女川原子力発電所 2 号炉
内部溢水の影響評価について
審査会合における指摘事項の回答

平成 27 年 6 月 4 日

東北電力株式会社

図1 溢水影響評価の対象となる屋外タンク配置図

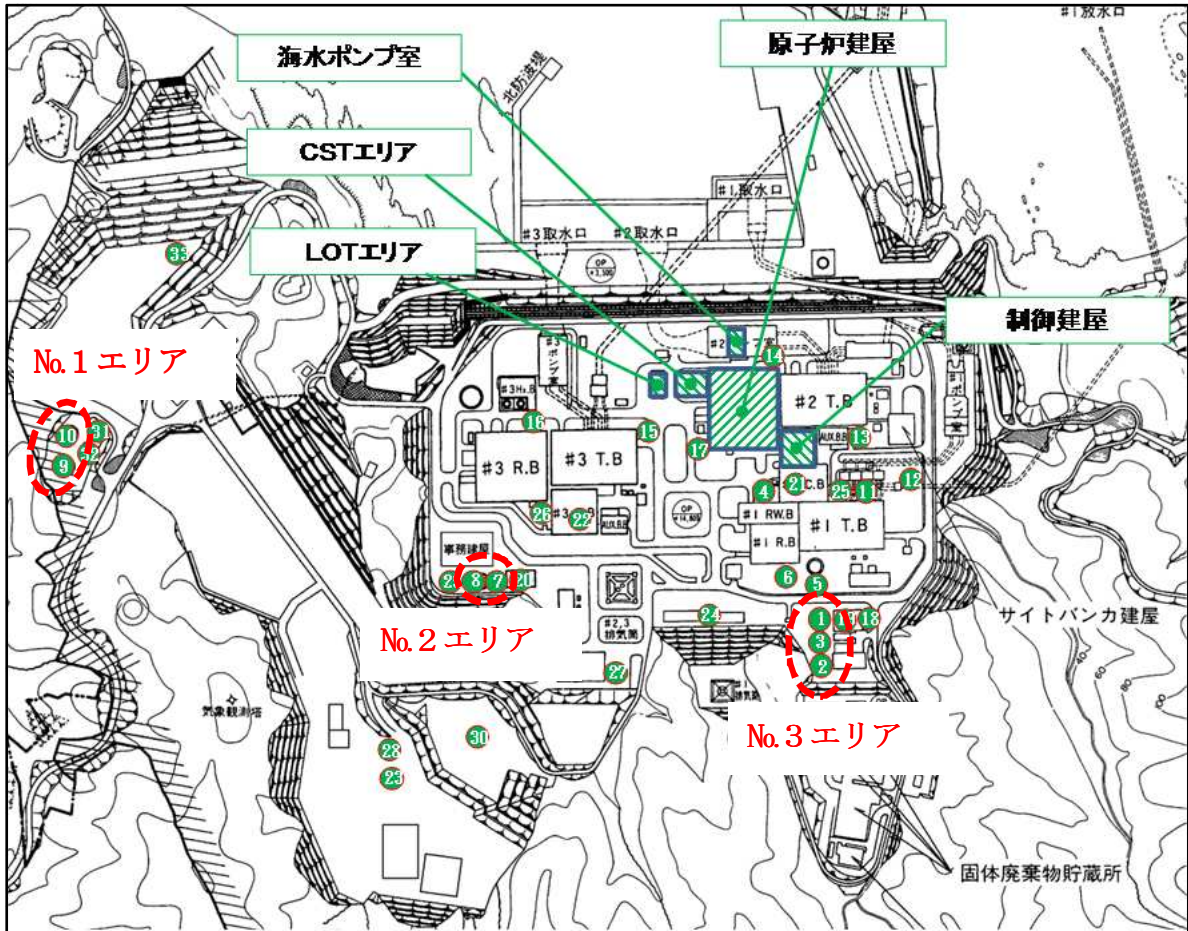
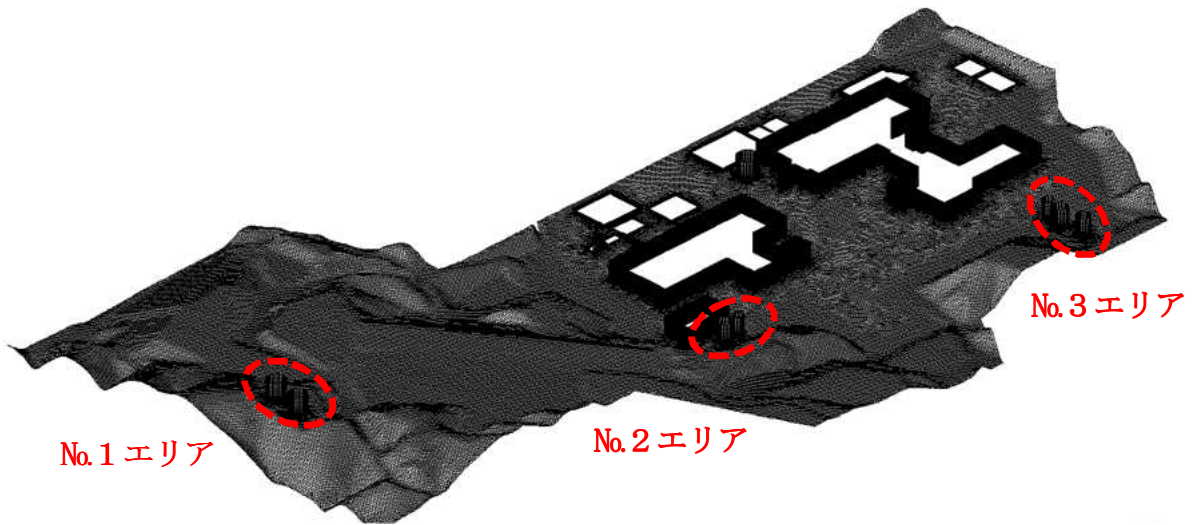
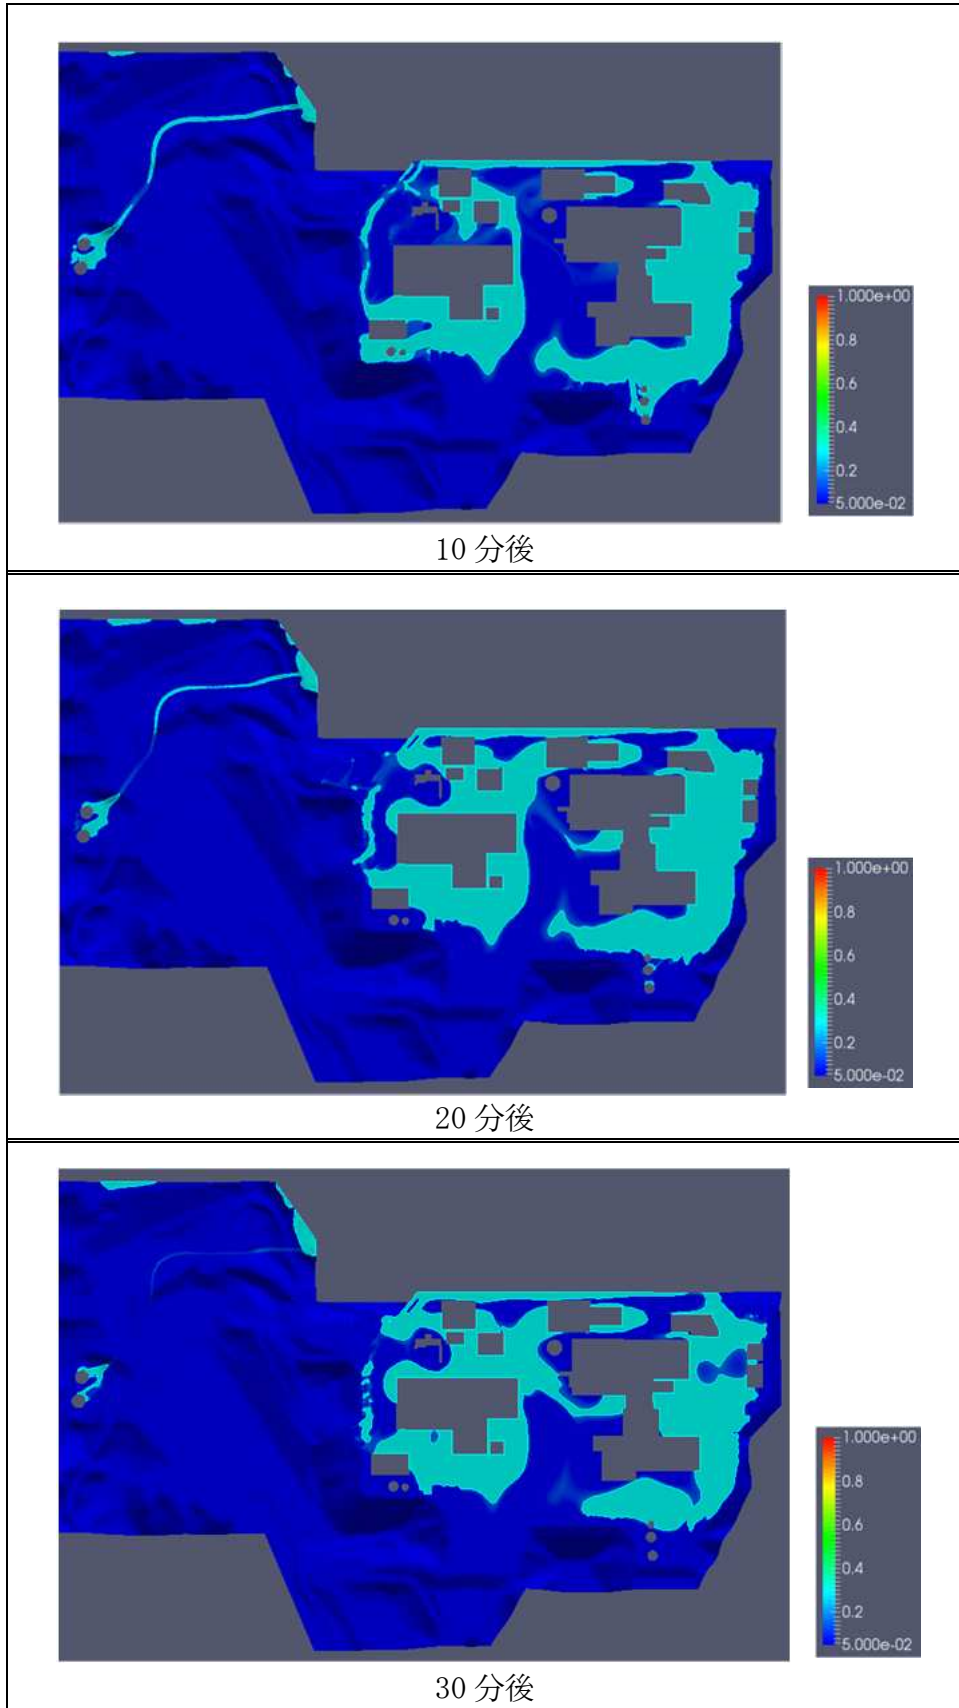
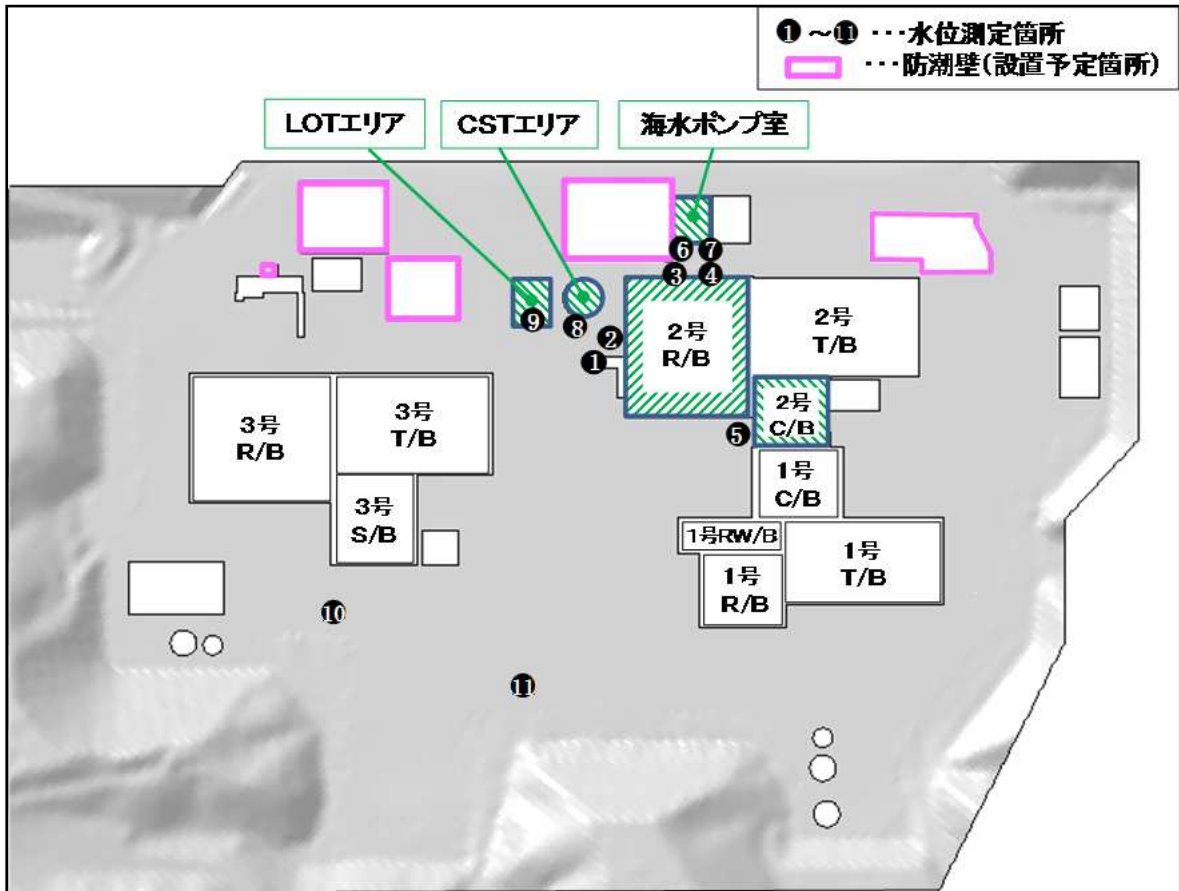
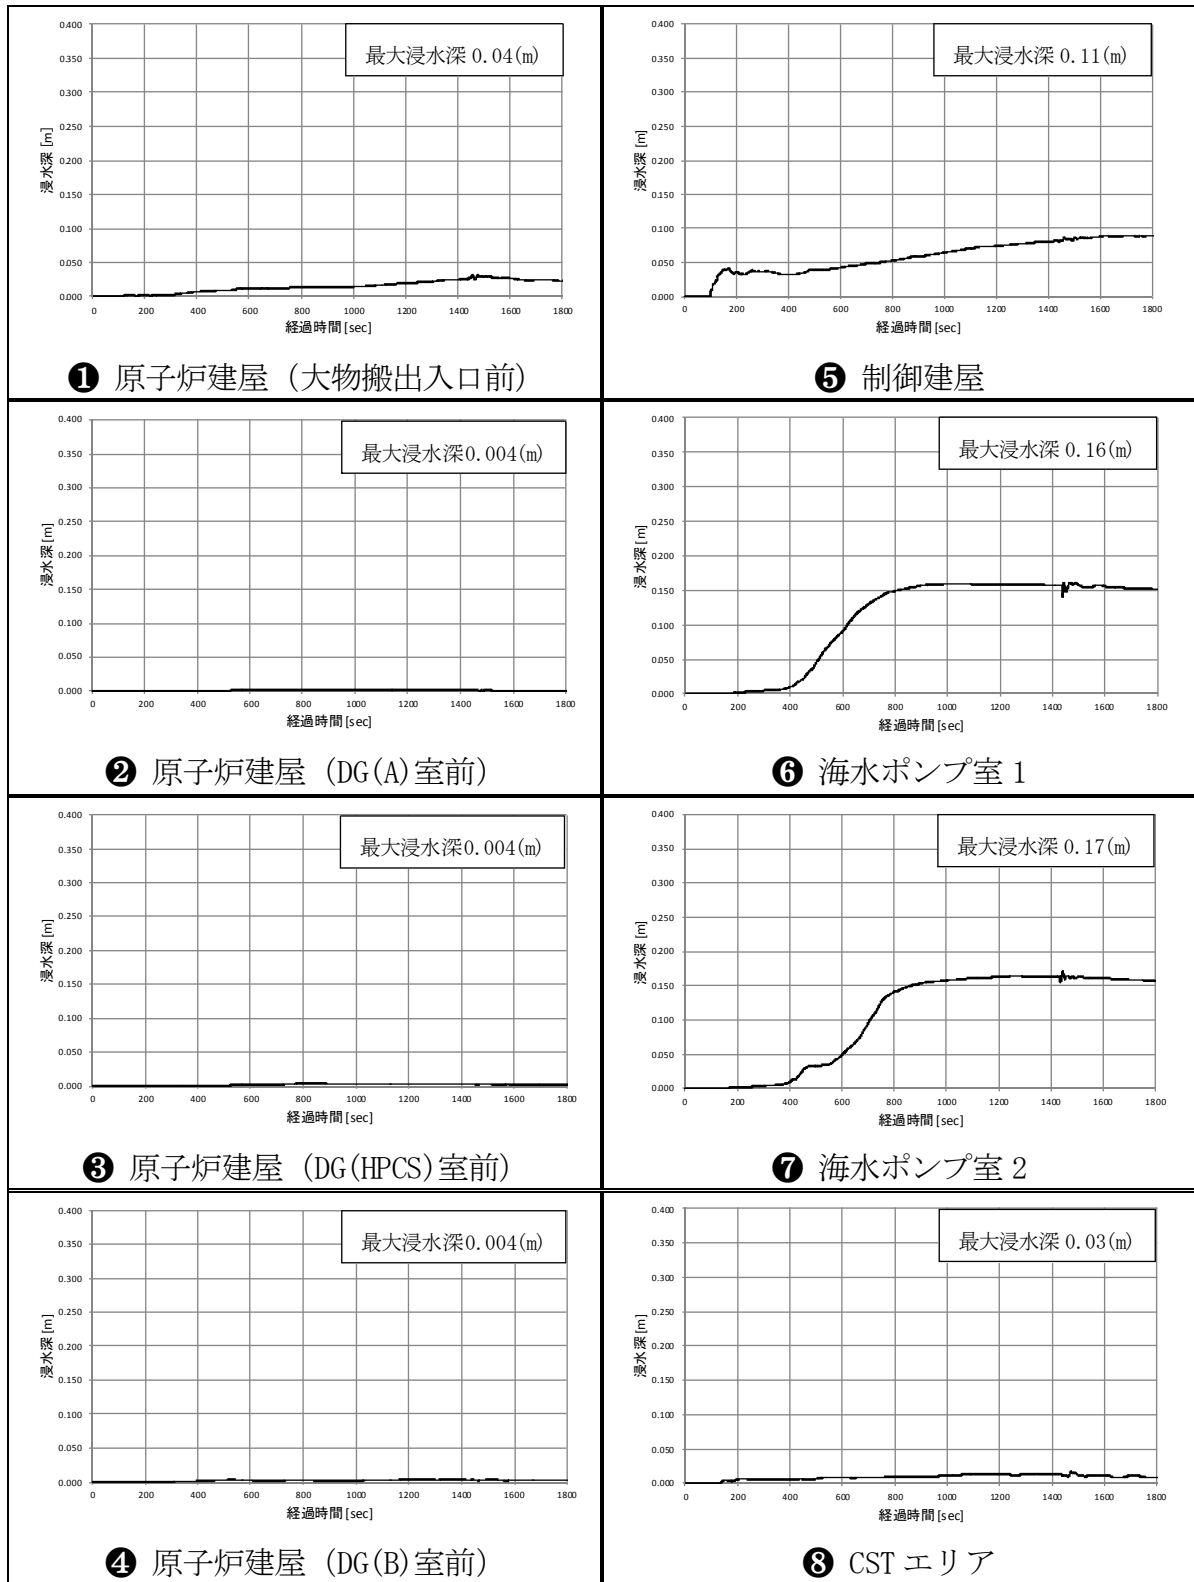
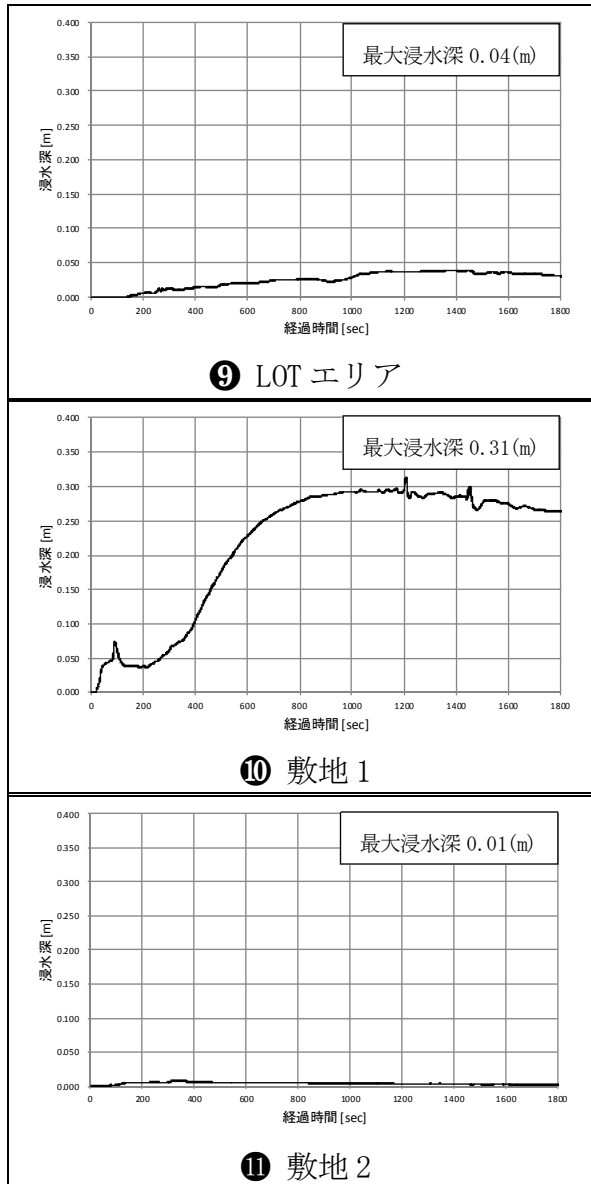
【指摘事項：154-17】（個社コメント）

表1と図1に示すように、評価に影響を及ぼす大型の水源(1,000m³以上の大型タンク)は敷地内3箇所に分散配置されている(図1中の赤丸)ことから、これらの大型タンクから溢水した場合の影響について確認するため、表2に示すとおり水源を配置した。

図 14-1 地下水排水設備の概要

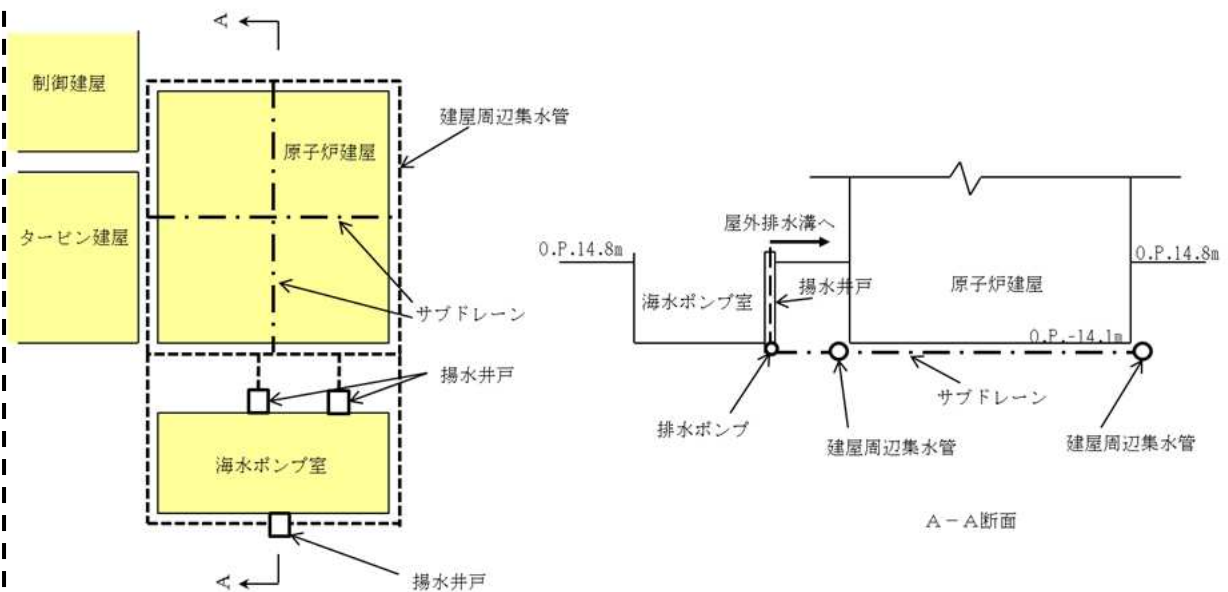
【指摘事項：154-18】

原子炉建屋周辺の地下水は、以下のとおり排水される。(図 14-1 参照)

- a. 建屋底面に接する地盤からの湧水は、基礎底面下のサブドレーンにより建屋周辺の集水管に集水し、集水管の流末に設置されている揚水井戸から揚水ポンプ (揚水井戸 1 箇所に揚水ポンプが 2 台設置されている) により縦排水管を通して屋外排水溝に排水される。
- b. 建屋周辺の地盤からの湧水は、直接集水管に集水し、集水管の流末に設置されている揚水井戸から揚水ポンプにより縦排水管を通して屋外排水溝に排水される。

図3 耐震 B,C クラス配管の抽出および耐震評価範囲の考え方

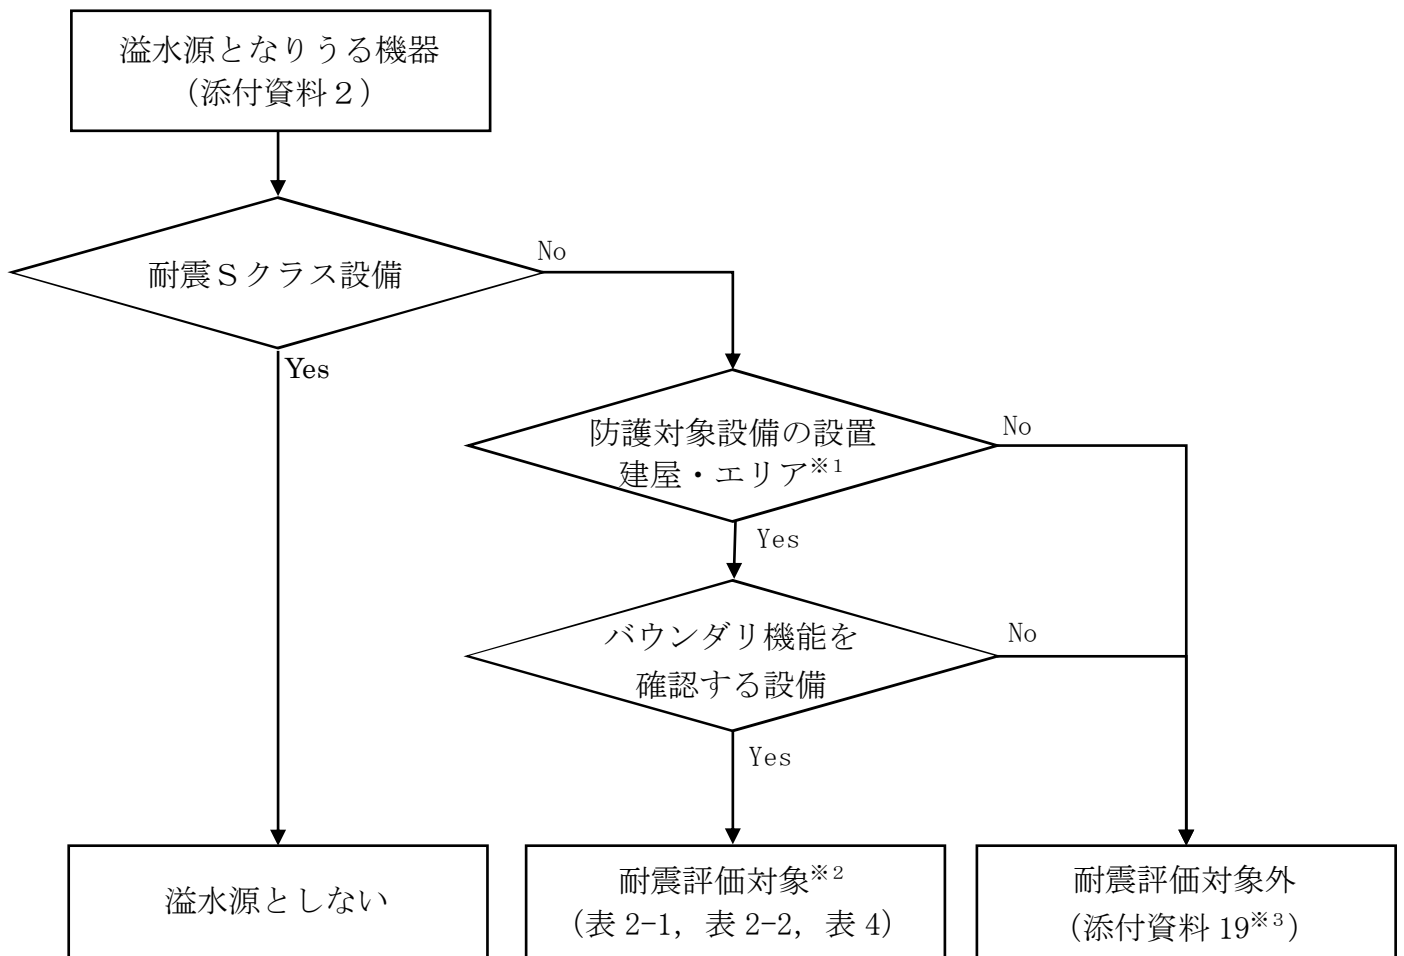
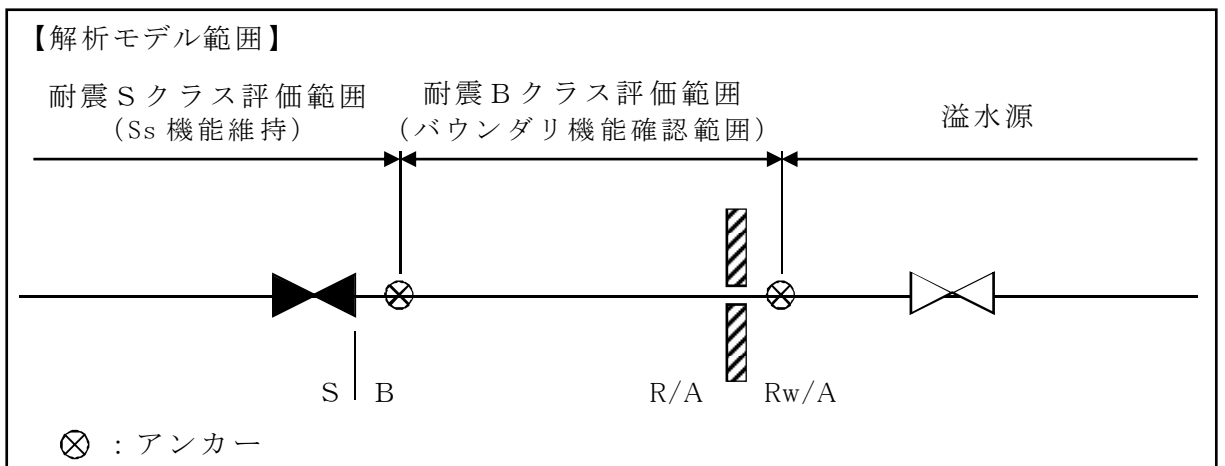
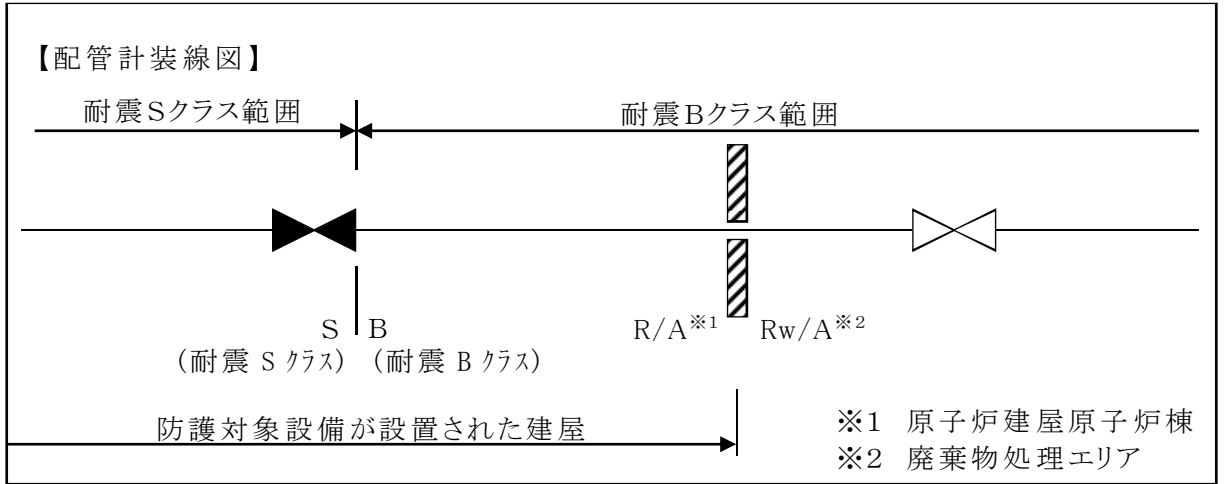
耐震 B、C クラスの配管について、どのように抽出したのかを説明すること。溢水源の抽出等に図面や CAD 等を使用しているが、現場の確認も併用することでの的確に抽出すること。

女川2号炉の溢水影響評価においては、図1のとおり、防護対象設備が設置された建屋およびエリア（原子炉建屋原子炉棟，原子炉建屋附属棟，制御建屋，復水貯蔵タンク（CST）エリア，軽油タンク（LOT）エリアおよび海水ポンプ室）に設置され、バウンダリ機能を確認する耐震B，Cクラス機器について、基準地震動 S_s に対する地震力に対して耐震評価を実施し、発生値が評価基準値を上回る場合には、補強工事を行い、バウンダリ機能の確保することとしている。

これらの耐震B，Cクラス機器については、建設時より管理している設備図書（配管計装線図）を用いて、機器の耐震重要度分類および設置建屋（エリア）を確認し、耐震評価対象を抽出している。ここで、配管計装線図には、系統仕様（耐震重要度分類，最高使用圧力，最高使用温度，流体種類等），建屋区分等が記載されている。
